**Assunto:** Gaxeta de Vedação da Porta  
**Modelo:** Fogões Century e De Ville (Todos)  
**Marca:** Brastemp e Kitchens

Fig.01

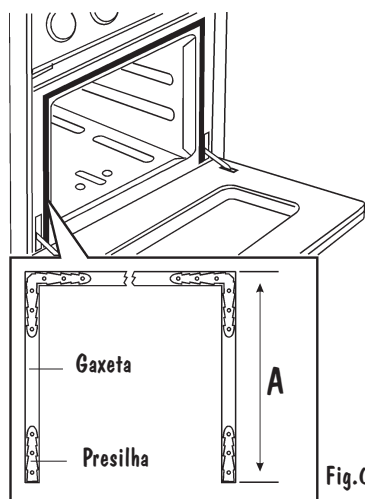
A fim de melhorar o Sistema de Vedação Térmica da Porta do Forno, estamos modificando a altura do Conjunto Gaxeta, que é fixada à Frente do Forno.

Peças Antigas	Peças Novas	Nomenclatura	Aplicação	Altura "A"
000861401 000861351 000861352		Cj. Gaxeta	BFS/C50 BFS/C56 BFS/C76	200 200 200
	000137332 000137340 000137359	Cj. Gaxeta	BFS/C50 BFS/C56 BFS/C76	245 305 305

- 1.) Remova as duas Presilhas Inferiores do Conjunto Gaxeta (Veja Fig.1);
- 2.) Com uma tesoura, corte a Gaxeta de modo que a altura (A) da mesma esteja conforme dimensões determinadas na Tabela 1;
- 3.) Aplique Silicone nas Presilhas e reposicione-as dentro da Gaxeta.
